改善箇所説明図

エンジンの型式刻印の位置。

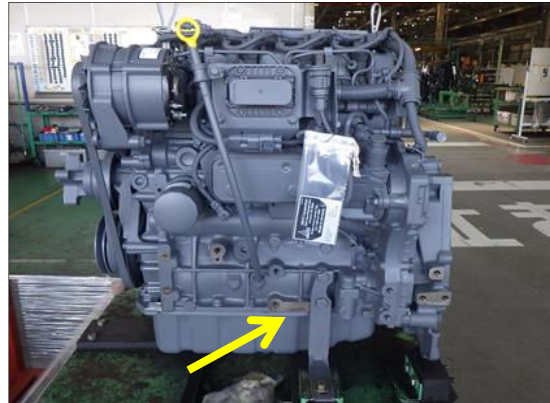
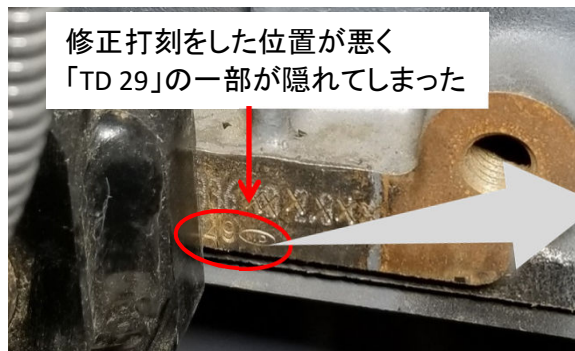
ホイールローダの原動機において、原動機型式の打刻位置が不適切なため、車体に隠れてしまうものがある。そのため、車検証との同一性の確認を行うことができないおそれがある。

エンジンマウントブラケットで赤枠部の打刻が隠れてしまう。

全車両、原動機型式の打刻位置を目視可能な位置に修正する。

本体車両銘板の右上に白ペンキで点を付ける。
